Information urgente de sécurité

Système de stent veineux auto-expansible Abre™ – Notification de solution en cas de déploiement partiel du stent

Référence de Medtronic : FA00007

Figure X. Emplacements de découpe du réducteur de tension bleu

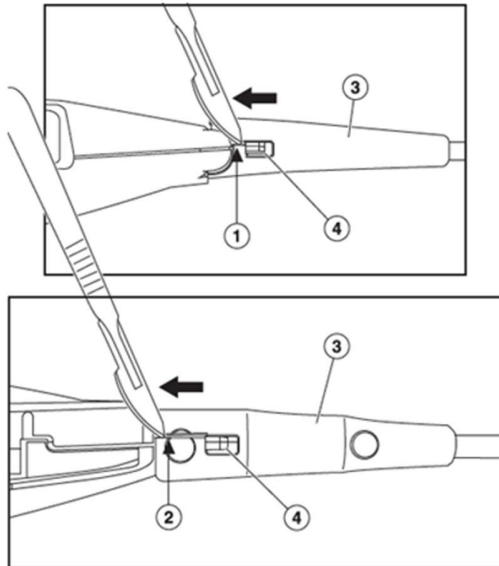
1. S'assurer que la broche de verrouillage de sécurité est complètement retirée du système de pose et qu'il n'y a pas de jeu dans le système.
2. Séparer le réducteur de tension bleu de la poignée en utilisant un scalpel à lame n° 11 pour couper le haut et le bas de la poignée, à partir des taquets blancs vers la poignée. Consulter la Figure X pour les emplacements de coupe du réducteur de tension bleu.

Remarque : Ne pas couper au-delà des taquets blancs, sous peine de faire une incision dans le cathéter et de l'endommager.

Attention : Surveiller la position du stent chaque fois que l'on manipule le manche afin d'éviter un mauvais positionnement du stent.
